**Avis délibéré de la Mission Régionale d'Autorité environnementale  
de Bourgogne-Franche-Comté  
sur le projet de parc éolien sur la commune de Renaucourt (70)**

n°BFC-2020-2489

Localisation des installations du projet (Source Dossier)

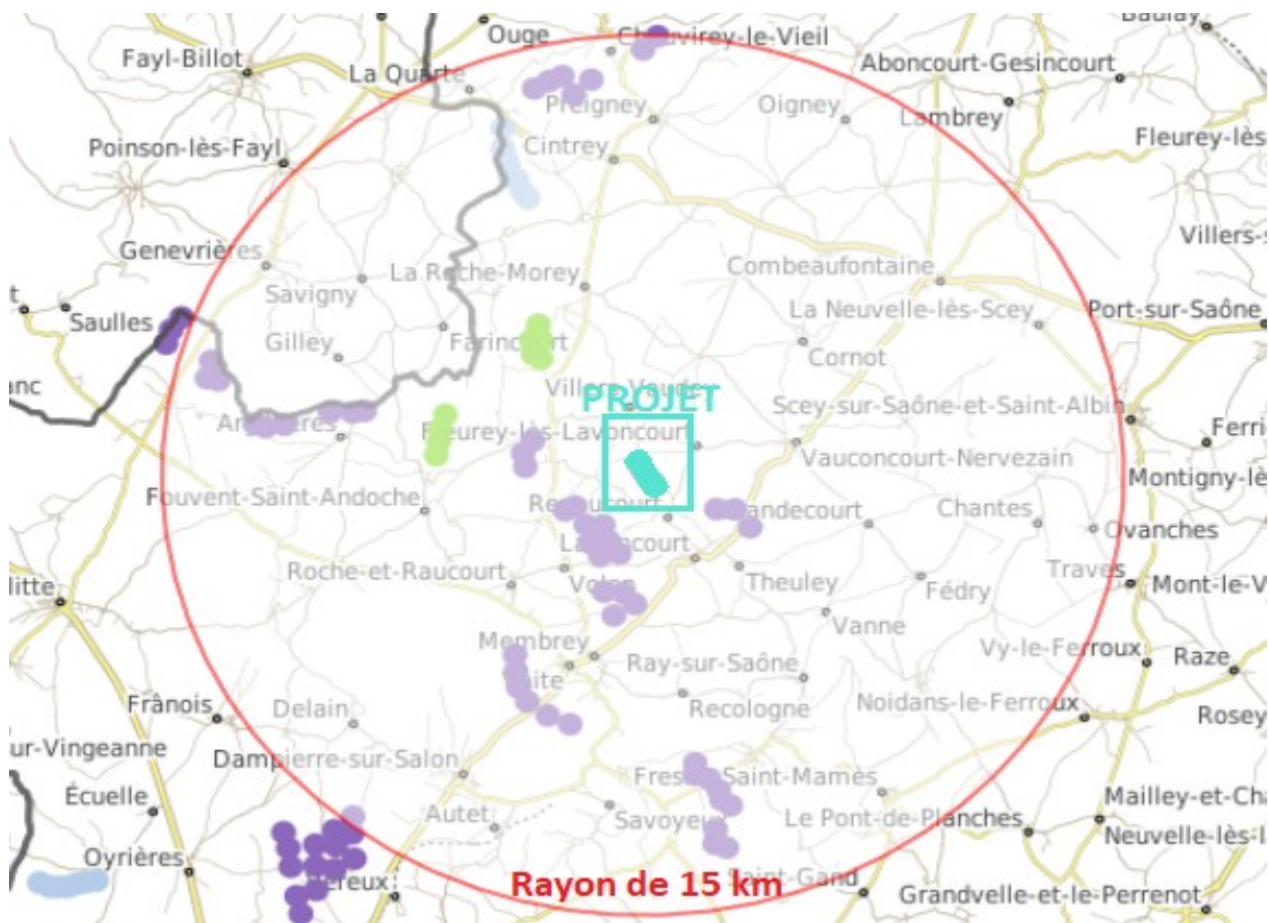
En matière d'accès, près d'un kilomètre de voirie sera créé et 2 km seront renforcés pour accéder notamment aux plateformes de grutage qui auront une emprise d'environ 1 380 m<sup>2</sup> par éolienne. L'acheminement, en phase chantier, des éléments constitutifs du parc éolien est envisagé entre autres par les routes départementales à l'est et à l'ouest du bois (sens unique de circulation depuis la RD 27 et ressortant sur la RD169) et la piste forestière centrale traversant le bois.

Le parc comportera un poste de livraison à l'ouest des éoliennes. Il y aurait environ 2 km de câbles à enterrer pour relier les éoliennes entre elles et au poste de livraison. Le raccordement du parc éolien à un poste source en vue de l'injection de l'électricité produite sur le réseau public n'est pas encore arrêté.
